柏崎刈羽原子力発電所における
基準地震動の策定に関する補足説明

平成20年9月24日
東京電力株式会社

前回（9月11日）合同WGコメントに関する補足説明

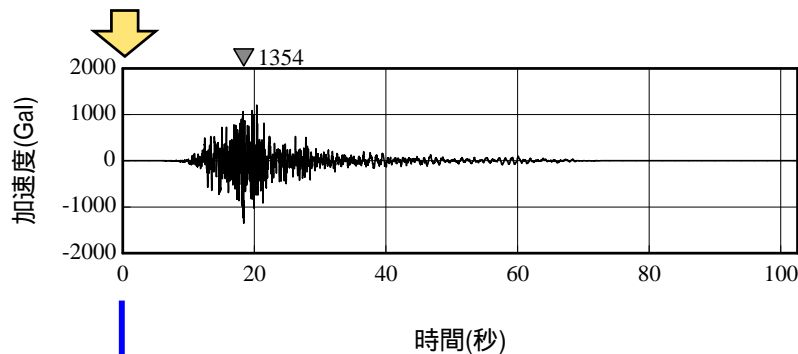
断層モデルの加速度時刻歴波形について，断層長さ36kmの方が（断層長さ34kmに比べて）敷地への到達時刻が遅れて見えるのは何故か。

加速度時刻歴波形における0秒の定義が異なっていたため。

断層長さ34km：敷地への到達時刻を0秒

断層長さ36km：断層面における破壊開始時刻を0秒

9月22日提出の補正報告書においては，断層モデルを用いた地震動評価の加速度時刻歴波形を，上記で統一して記載。
